# 核燃料物質使用変更許可申請 (安全管理棟)

## 現状と図面の齟齬に係る補足説明

令和 5年 6月 1日

国立研究開発法人日本原子力研究開発機構  
核燃料サイクル工学研究所  
放射線管理部

本文図面 図7-1-1及び図9-3-1 安全管理棟2階の平面図について、図中に記載されている**管理区域内の扉(3か所)**の開閉方向が現状と異なるため修正。

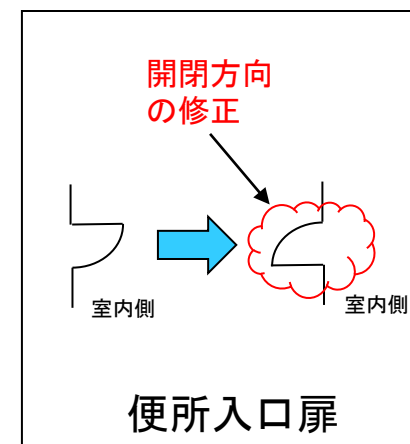
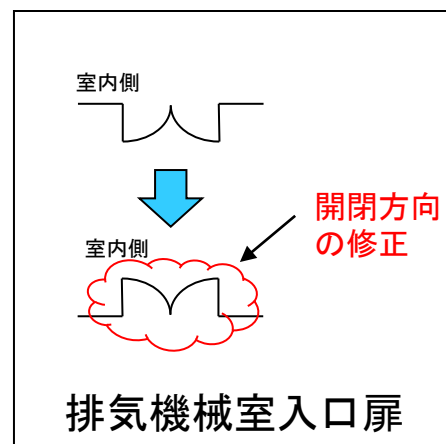
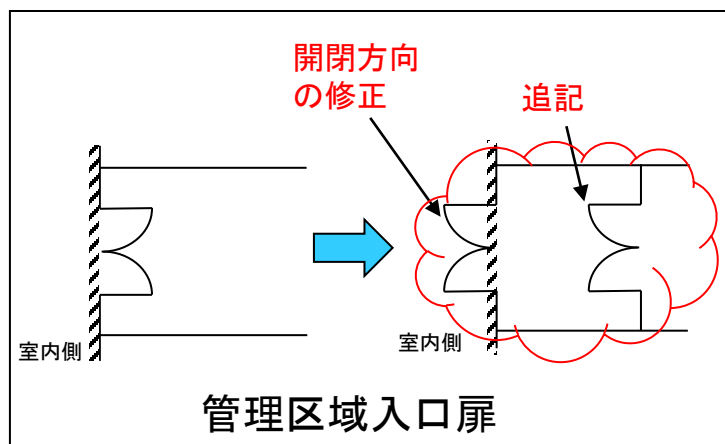
## ○ 安全管理棟における扉の開閉方向の修正

また、これに合わせて**管理区域入口手前の扉(管理区域外)**を追記。

- ✓ 本変更内容は、扉の開閉方向の記載の誤り等の修正であり安全性に影響はない。  
なお、上記は竣工後の工事により変更されたものではない。

本文図面 図7-1 計測機器校正室の平面図について、図中に記載されている管理区域内の扉(1か所)の開閉方向が現状と異なるため修正。

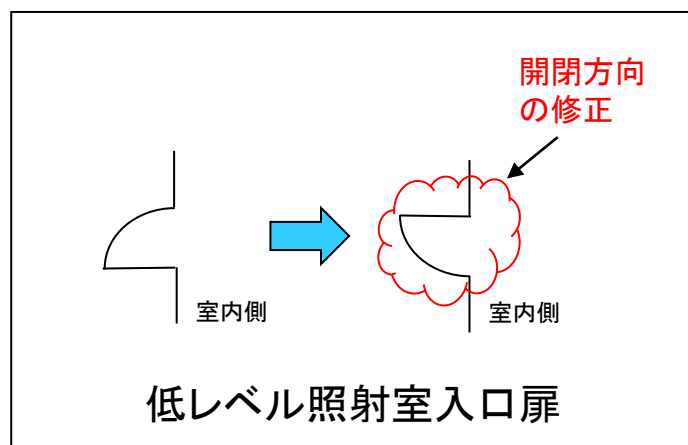
- 計測機器校正室における扉の開閉方向の修正

- ✓ 本変更内容は、扉の開閉方向の記載の誤りの修正であり安全性に影響はない。なお、上記は竣工後の工事により変更されたものではない。

本文図面 図7-3 ピット断面図について、図中に記載されている**ピット(A)の高さ**が現状と異なるため修正。

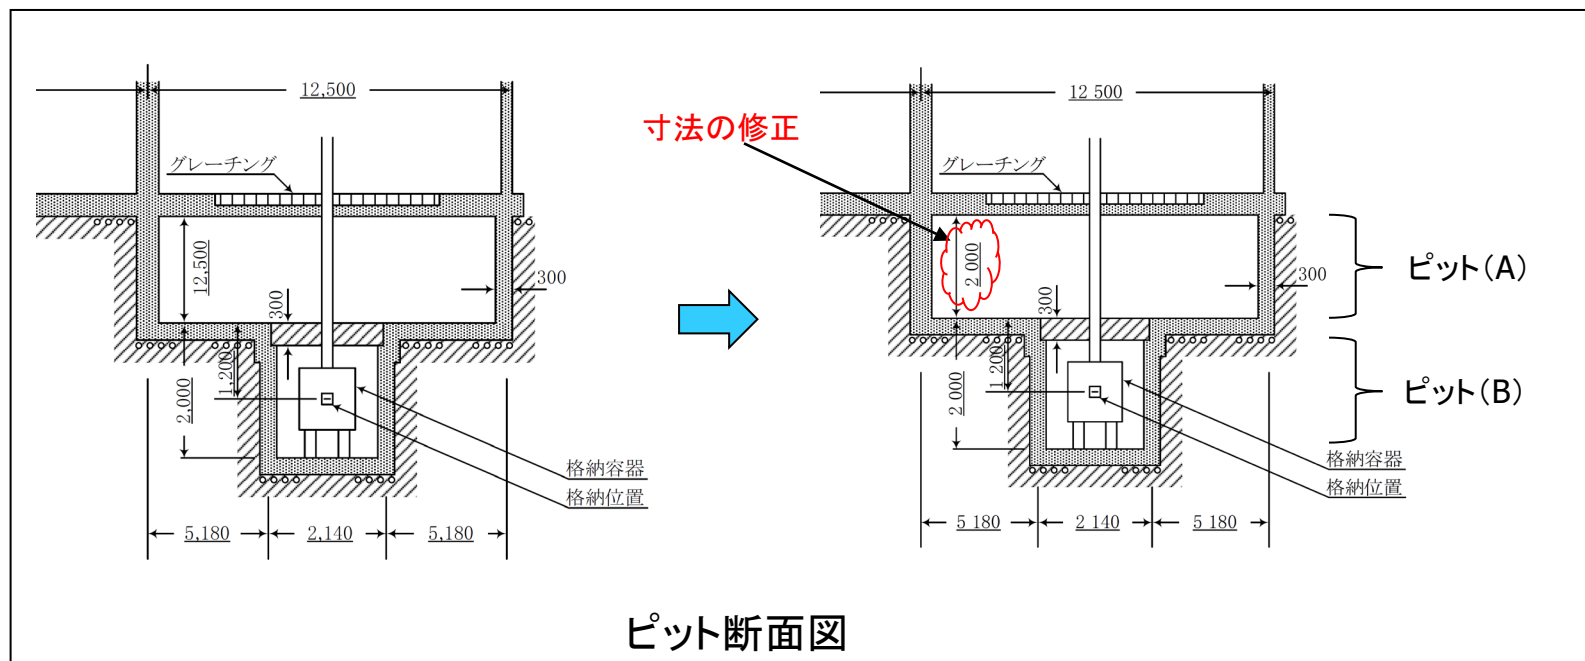
## ○ 計測機器校正室における図面寸法の修正

- ✓ 本変更内容は、本図におけるピット高さ寸法の記載の誤りの修正であり、使用施設等の位置、構造及び設備の基準に対する適合性に問題はなく、安全性に影響はない。
